**Onze ref:** 20170562 Windpark Greenport Venlo / Gemeente Venlo | BP

**Uw ref.:** 201809023/1/R1

Onderwerp: Windpark Greenport Venlo, deskundigenverslag STAB d.d. 8 maart 2019

Indicatieve contouren van laagfrequente binnengeluidsniveaus LpALF, Deense methode  
Rood: 20 dB wordt bij 33% van de woningen met slechtste geluidsisolatie overschreden  
Oranje: 20 dB wordt bij 10-20% van woningen met slechtste geluidsisolatie overschreden

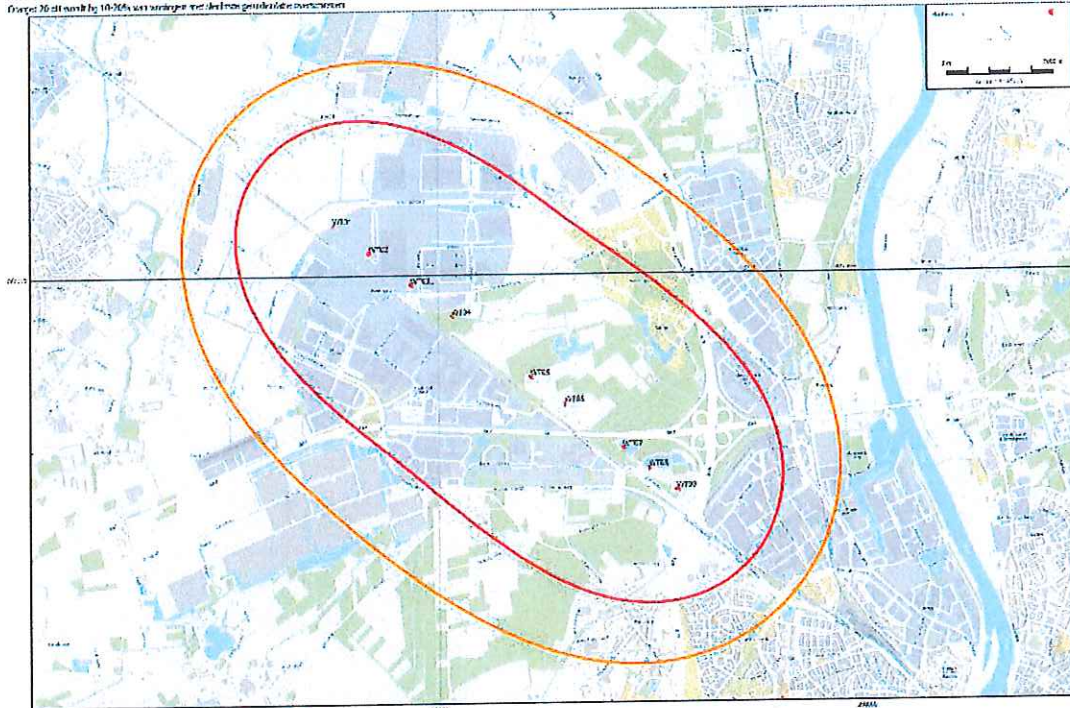
Wij verwijzen naar de second opinion van Peutz d.d. 24.10.2017\* waarin kritisch wordt gereageerd op Onderzoek Laagfrequent Geluid Windpark Greenport Venlo d.d. 23.08.2017 van Arcadis en geluidaspecten algemeen. Met betrekking tot laagfrequent geluid wordt gezegd:

*"De conclusie die in de MER wordt getrokken dat in alle onderzochte alternatieven, inclusief het voorkeursalternatief wordt voldaan aan de criteria op basis van het Vercammenonderzoek is derhalve onjuist. Helaas moet worden geconcludeerd dat de kans dat (onaanvaardbare) hinder zal optreden vanwege laagfrequent geluid door het windpark aanmerkelijk is."*

In de reactie van 27.02.2018\* heeft Peutz het volgende kaartje toegevoegd:

Ter toelichting: de hinder die wordt ondervonden van laagfrequent geluid neemt sterk toe wanneer het geluid de 20 dB overschrijdt.

Bestemmingsplan "Natuurontwikkeling Zaarderheiken", inrichtingsplan

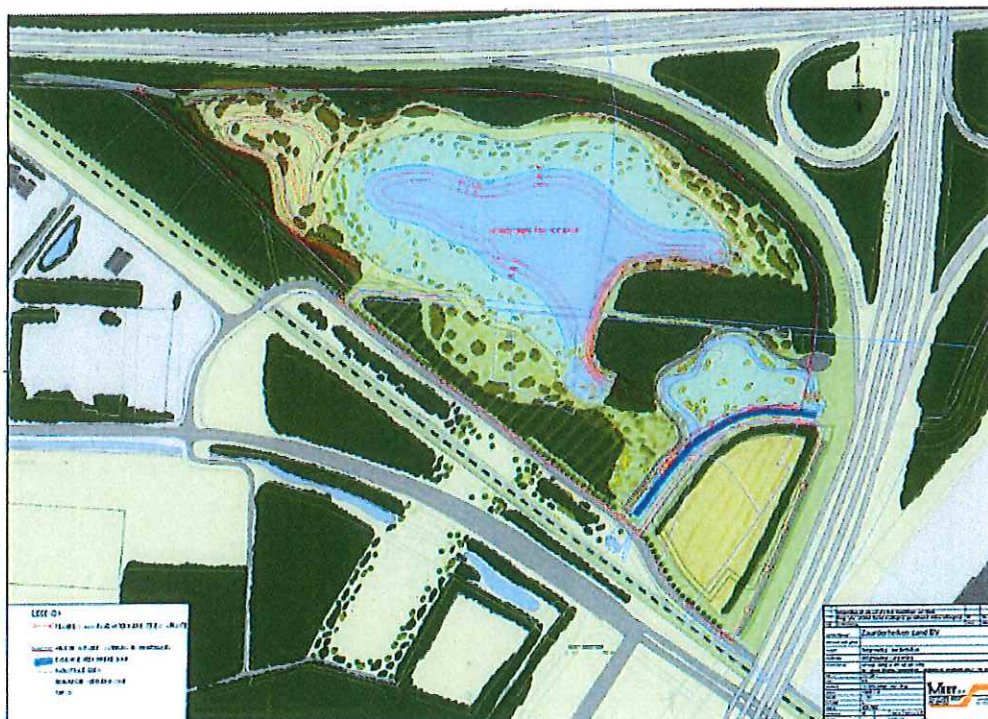
Dit is echter wel een relevant punt; wij zijn in dit kader uitgebreid ingegaan op de overlast van de gebundelde A73/A74. Verdere overlast is niet toelaatbaar. In dat kader willen we opmerken dat het geluidsproductieplafond van aangrenzende woningen wordt overschreden. Ook willen we opmerken dat momenteel een verbreding van het tussen Boekend en Blerick gelegen gedeelte van de gebundelde A73/A74 vanuit het verkeersknooppunt Zaarderheiken aan de orde is.

Daarbij zijn wij ook uitgebreid ingegaan op het bestemmingsplan "Natuurontwikkeling Zaarderheiken". In het MER wordt er vanuit gegaan dat er door de hier aan de orde zijnde ontgronding kansen ontstaan om bijvoorbeeld in de directe omgeving van de windturbines geen bos of water aan te leggen of te laten ontstaan.

Het inrichtingsplan van het onlangs vastgestelde bestemmingsplan gaat echter uit van een grote, diepe waterplas en natte natuur. Dus geheel in strijd met de aannames van het MER op dit vlak.

Het betreft hier de lob van verkeersknooppunt Zaarderheiken waar de 3 windturbines richting Blerick (nummer 7,8, en 9) gepland zijn die een totaal afwijkende maatvoering/andere tussenafstand hebben vanwege de beperkte ruimte tussen de Rijkswegen. Relevant is dat het hier NNN-gebied (Nationaal Natuurnetwerk) betreft waarover een verbindingzone vanuit Crayelheide/Koelbroek loopt.
